1.1 变更记录

硬件版本号	变更记录
EBF410528V1R1 20260708	1. 把核心板复位信号引出到金手指 163 引脚，替换原来的 RTC_32K_IN 信号，同时预留跳阻兼容 V1R0 版本

图 1

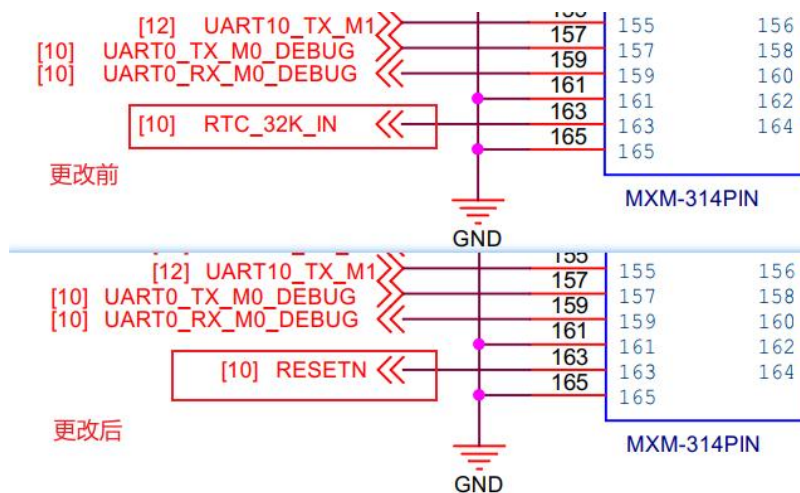
1. 把核心板复位信号引出到金手指 163 引脚，替换原来的 RTC_32K_IN 信号，同时预留跳阻兼容 V1R0 版本。金手指引脚 163 引脚更改前后对比如图 1 所示。

图 2

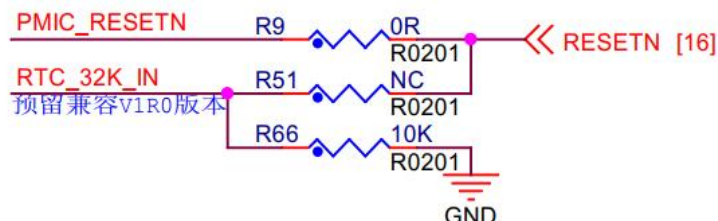
预留跳阻兼容 V1R0 版本的电路如图 2 所示，若要使用 RTC_32K_IN 信号，把 R9、R66 拆掉，R51 焊接 0R 即可；或者修改底板，把 RTC BM8563EMA 的 CLKOUT 引脚断开与 RTC_32K_IN 的连接。
